日本機械学会 発電用原子力設備規格 設計・建設規格 (JSME S NC1-2020)、材料規格 (JSME S NJ1-2020)、溶接規格 (JSME S NB1-2020) 及び設計・建設規格 事例規格 発電用原子力設備における「応力腐食割れ発生の抑制に対する考慮」(JSME S NC-CC-002 (改定) -2) に関する技術評価書

(第2分冊)

令和7年9月

原子力規制委員会

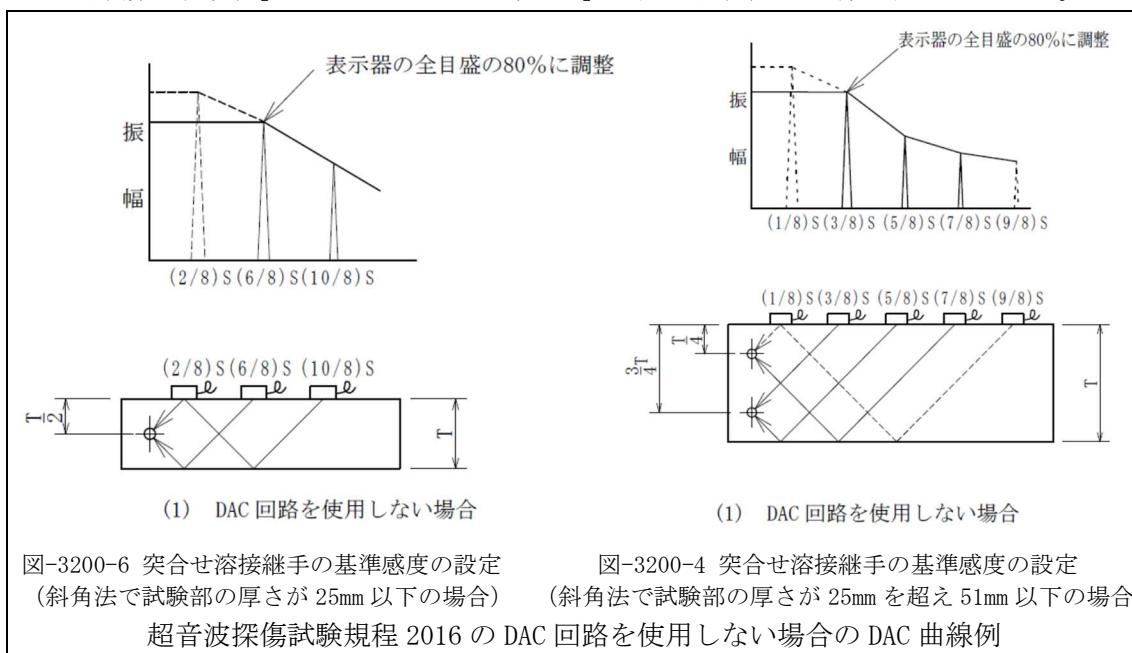
また、「図 GTN-3253-1 鋳造品の場合の感度校正方法(DAC 回路を使用しない場合)」の「①厚さが 25mm 以下の場合」における 1/4S 及び「②厚さが 25mm を超える場合」における 1/8S のエコーを実線ではなく破線で表示している意味について、日本機械学会は、次のように説明している⁴¹。

「図 GTN-3253-1 鋳造品の場合の感度校正方法(DAC 回路を使用しない場合)」のエコーと DAC 曲線の引き方を見直すよう要望する。

- 「寸法許容公差」は「寸法許容差」とすることを要望する。
- 「図 GTN-3253-1 鋳造品の場合の感度校正方法(DAC 回路を使用しない場合)」のエコーと DAC 曲線の引き方を見直すよう要望する。
- 亀裂解釈において引用している超音波探傷試験規程 2016 は維持段階における検査手法ではあるが、超音波探傷試験の技術としては差異がないことから、超音波探傷試験規程 2016 と整合するよう整理することを要望する。

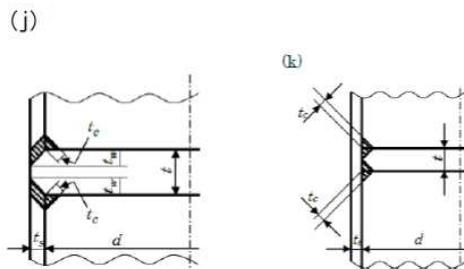
取付け方法(i)の形状は「ケーシングの平板部がケーシングの端に突合せ溶接され、ケーシングの平板部の一部がケーシングにはまり込んで溶接の裏当て金の作用をする場合」とされているが、下図の溶接部を突合せ溶接とすることの適切性について、日本機械学会は、次のように説明している⁸⁶。

「表 PMC-3410-1 K の値」の取付け方法(i)の図の溶接部は突合せ溶接ではなく、誤解を招く可能性があり、妥当とは判断できない。

PMC-3410(i)の図中の溶接部を指すために“突合せ溶接”という表現を用いておりますが、単に“溶接”と表現するのと同義です。容器及び配管と同じ表現としております。

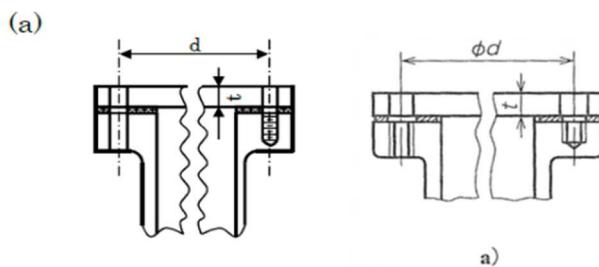
「PMD-3720 さら形ケーシングカバー取付けフランジ」において、(3)の「M、B、C 及び P : PMD-3720(2)a 及び b に定めるところによる」は下線部が「PMD-3720(2)」ではないか、との指摘について、日本機械学会は、次のように説明している⁹⁰。

「PMD-3720(2)a 及び b に定めるところによる」は「PMD-3720(2)に定めるところによる」に修正することを要望する。

誤記ではありませんが、(2)の中で a 及び b と限定する理由がないことから、今後改定を検討します。

(a-2) 「表 PVC-3310-1 K の値」等の(c)

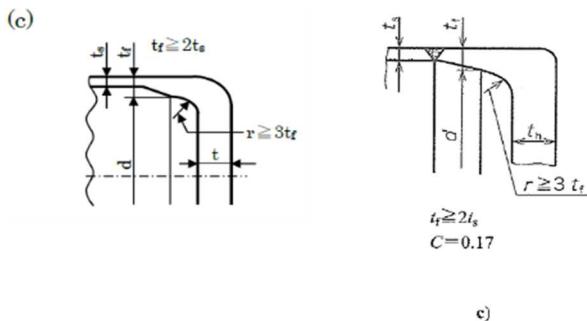
「表 PVC-3310-1 K の値」等の(c)の形状(下図(左))：絞り出しハブ付き平板)は内径 d の部分の勾配線と半径 r の曲線の間に厚さ t_f の平行部が存在する形で示されているが、JIS B 8265(2017)「圧力容器の構造－一般事項」の「附属書 E. 3.6 平鏡板及び平板の計算厚さ」c)に示す図(下図(右))は当該平行部が連続している。

「表 PVC-3310-1 K の値」等の(c)、JIS B 8265(2017)「圧力容器の構造－一般事項」の「附属書 E. 3.6 平鏡板及び平板の計算厚さ」c)に示す図及び ASME Code Sec. III Figure NC-4243. 1-1 の図は、同じ内容を示しているが、「表 PVC-3310-1 K の値」等の(c)は傾斜がなめらかでないことを示しているともとれることから、「表 PVC-

3310-1 K の値」等の(c)の図を修正することを要望する。

- 「表 PVC-3310-1 K の値」(c)、JIS B 8265(2017)「圧力容器の構造－一般事項」の「附属書 E. 3. 6 平鏡板及び平板の計算厚さ」c)に示す図及び ASME Code Sec. III Figure NC-4243. 1-1 の図は、同じ内容を示しているが、「表 PVC-3310-1 K の値」(c)は傾斜がなめらかでないことを示しているともとれることから、図を修正することを要望する。

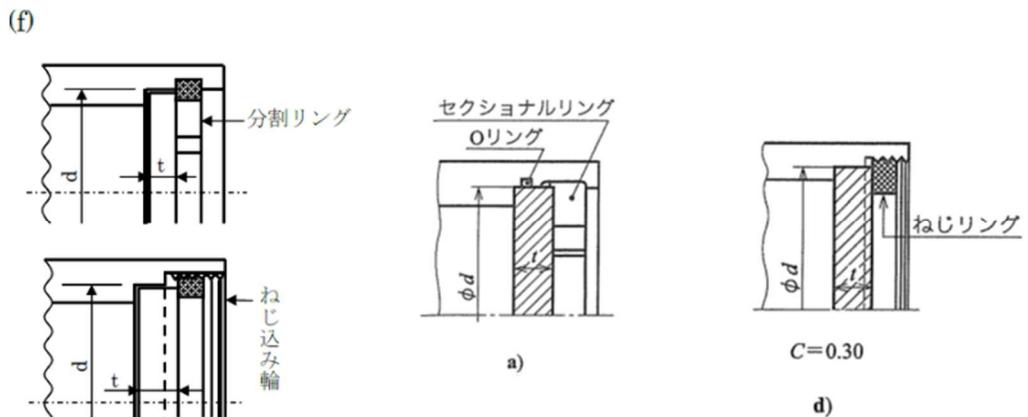
ASME Code Sec. III (2011a) の NC-3325 及び Fig. NC-3325-1 (b-2) に規定されている形状は、平板外径の角部が丸みを有しているが、「表 PVC-3310-1 K の値」等の(d)の形状は同部が直角であり、異なっている。形状と式の適切性について、日本機械学会は、次のように説明している⁹⁶。

「表 PVC-3310-1 K の値」等の(d)の形状は、平板外径の角部が直角であり、応力が集中することになるため、図としては適切ではない。ASME Code Sec. III Fig. NC-3325-1 (b-2) に規定されている形状を参考に、平板外径の角部が丸くなるよう図を修正することを要望する。

(PVC-34) 式では平板外径の角部の形状を規定しておりません。表 PVC-3310-1 (d) の図示として適切な記載については、今後検討します。

- 「表 PVC-3310-1 K の値」(d)の形状は、平板外径の角部が直角であり、応力が集中することになるため、図としては適切ではない。ASME Code Sec. III Fig. NC-3325-1(b-2)に規定されている形状を参考に、平板外径の角部が丸くなるよう図を修正することを要望する。

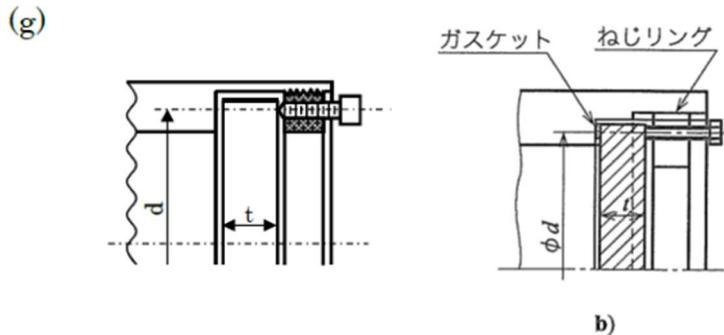
「表 PVD-3310-1 K の値」(f)の図は重ね溶接継手であるが、溶接部の設計を規定した「PVD-4111 継手区分 A 及び B の溶接部」には重ね溶接継手については規定されていない。「表 PVD-3310-1 K の値」に(f)の図を規定する理由について、日本機械学会は、次のように説明している¹⁰⁰。

「表 PVD-3310-1 K の値」(f)の図の重ね溶接継手は継手区分 B に該当すると思われるが、「PVD-4111 継手区分 A 及び B の溶接部」に規定する設計と同等以上の効果が得られることを、日本機械学会は、次のように説明している¹⁰¹。

「表 PVD-3310-1 K の値」(f)の重ね継手部における「PVD-4110 クラス 3 容器の溶接部の設計」の「これと同等以上の効果が得られる溶接方法」(完全溶込み溶接による突合せ両側溶接又は突合せ片側溶接) とは何かを明確にすることを要望する。

GNR-2120(9)にて 2)容器の胴に平板を接続する接手および 4)管に平板を接続する継手は継手区分 C と規定しております。「表 PVD-3310-1 K の値」(f)は平板が胴又は管に取り付けられる構造であり、継手区分 C に該当します。

(a-6) 「表 PVC-3310-1 K の値」等の(h)

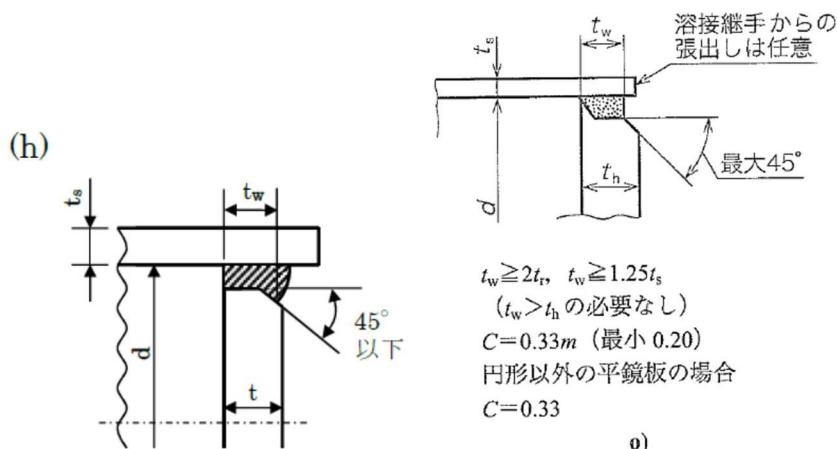
JIS B 8265(2017)「圧力容器の構造－一般事項」の図(下図(右))には、胴又は管の先端部について「溶接継手からの張出しあは任意」の記載があり「図 PVC-4212-2 クラス2容器 継手区分Cの構造」(8)にも「溶接部よりの出張りの有無は任意」とあるが、「表 PVC-3310-1 K の値」等の(h)の図(下図(左)：完全差込みレ形継手平板)にはない理由について、日本機械学会は、次のように説明している¹⁰⁴。

ASME Code Sec. IIIに示す図 (Fig. NCD-3325-1(g)) は、クラス3機器に限定しており、平板をのど厚 t_w の溶接部表面から最大 45° の勾配を設けてもよいと読める一方で、「表 PVC-3310-1 K の値」等の(h)の溶接部は溶接の開先角度(ベベル角)を 45° 以下としていることから整合していない。開先角度の引き出し線位置を修正しない理由及び「図 PVC-4212-1 クラス2容器継手区分Cの構造」(8)に合わせて図の整合を図る点について、日本機械学会は、次のように説明している¹⁰⁵。

「溶接継手からの張出しあは任意」の記載については、規格内で整合を図るように検討することを要望する。

当該形状は ASME (Figure NCD-3325-1 sketch (g)) に規定された形状と整合しています。また、溶接継手からの張出しひつては図中で明確に張出しており、記載が無くとも問題はないと考えます。

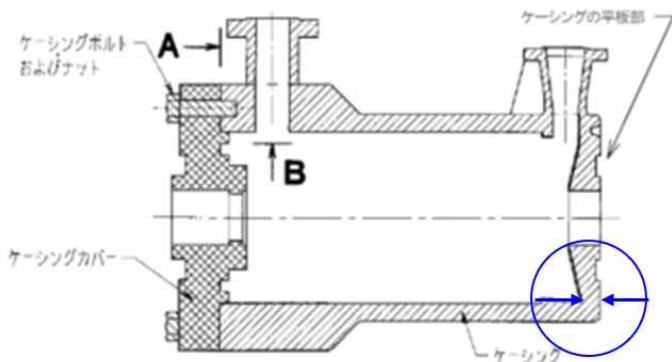
「図 PMC-3340-3 軸垂直割り軸対称ケーシングをもつ多段ポンプのケーシングボルト回りの形状」において、「ケーシングの平板部」の中で最も薄い箇所の肉厚とはどこか、及び寸法の採り方について、日本機械学会は、次のように説明している¹²⁹。

「くぼみの様に見えるケーシングと平板の溶接部」について、完全溶込み溶接のようには見えない。溶接部のこの部分の形状について、日本機械学会は、次のように説明している¹³⁰。

図 PMC-3340-3 のケースにおいては以下の青の矢印で示した場所になります。

図 N.3-伸縮継手と胴又は管の溶接継手の例

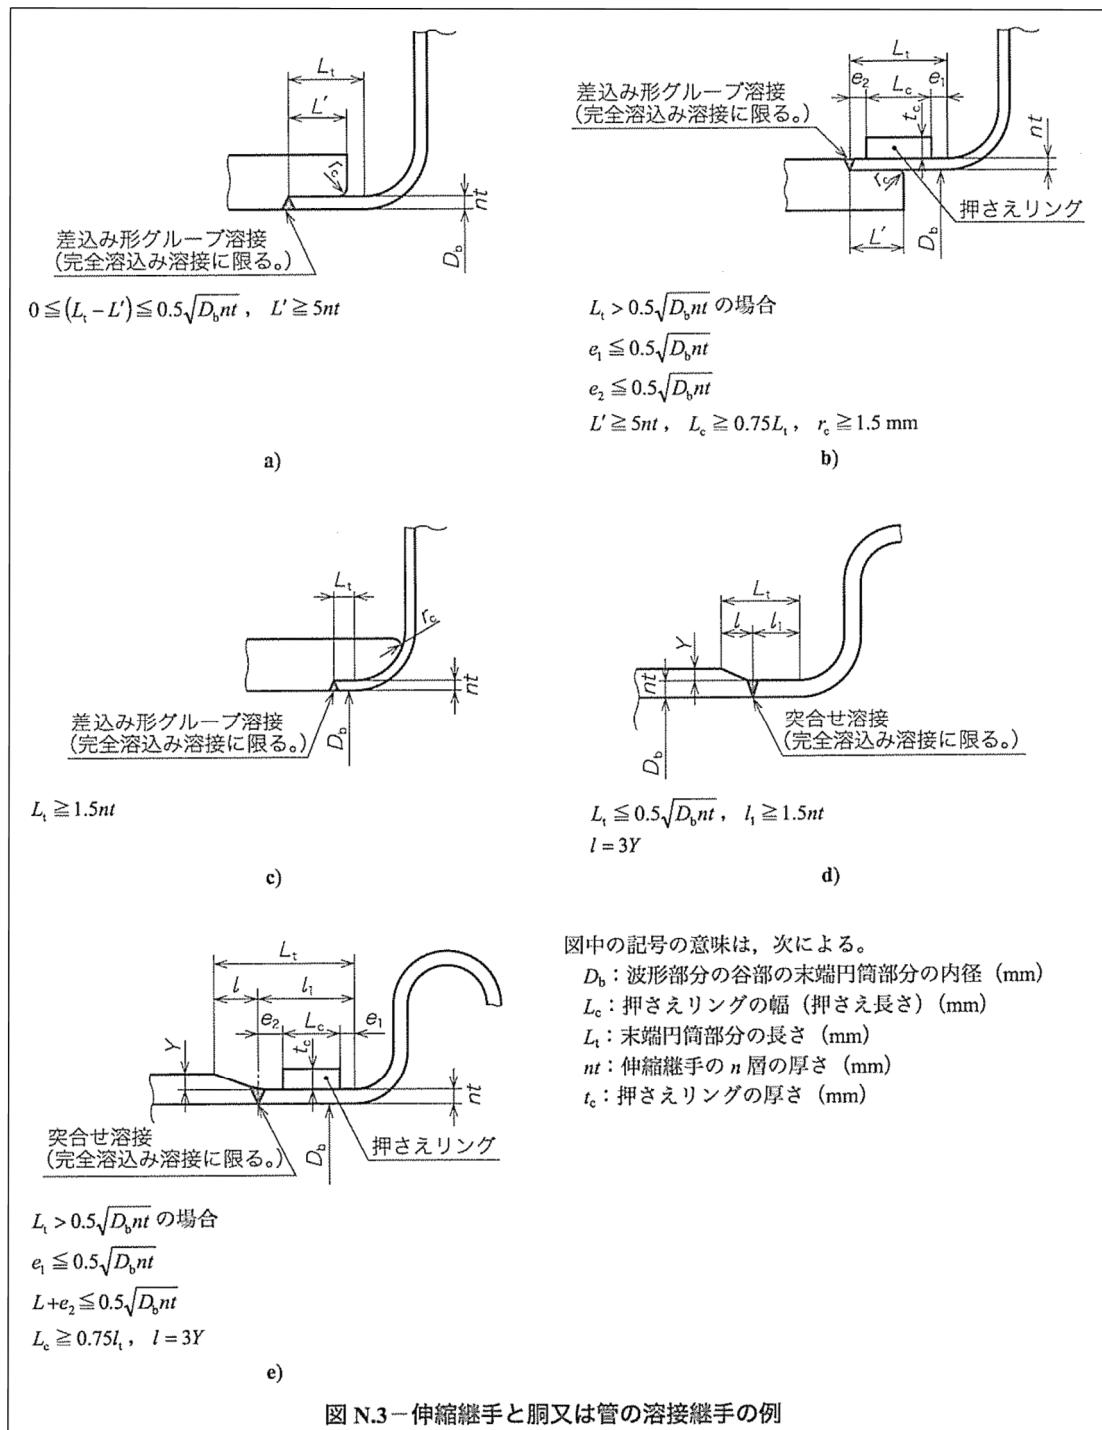
クラス 2 配管 管又はネックリングにベローを取り付ける継手の溶接部」に示す(3)及び(4)のすみ肉溶接継手の図は規定されておらず、突合せ溶接又は差込み形グループ溶接(完全溶込み溶接に限る)としている。また、同(2)の図の場合は押さえリングで拘束している。

JIS B 8265(2017)「圧力容器の構造—一般事項」の図と「図 PPC-4010-6 クラス 2 配管 管又はネックリングにベローを取り付ける継手の溶接部」の図の記載が異なる

また、図 PPC-4010-6(2)に押さえリングの記載はありませんが、これは ASME B&PV Code Sec. III Fig. NC-4810(c)-1 でも同様であり、ASME 規格と整合しているものと考えています。

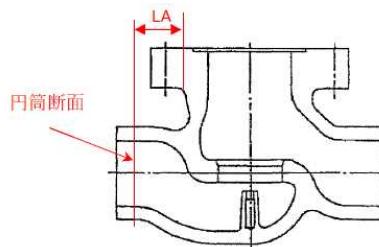
「図VVB-3330-1 応力評価における金属部の厚さ、断面係数及び極断面係数」において、弁の5断面の一つ(下図)のA-A断面は下半分が円筒形の一様断面形状に作図されていない。このような断面に極断面係数を適用する妥当性について、日本機械学会は、次のように説明している¹⁶⁹。

利用者に誤解を与えないよう「図VVB-3330-1 応力評価における金属部の厚さ、断面係数及び極断面係数」を適切なものに修正することについて、日本機械学会は、次のように説明している¹⁷⁰。

実際の玉形弁の形状は下図の通り、A-A断面は円筒形の一様断面形状となるよう設計されています。
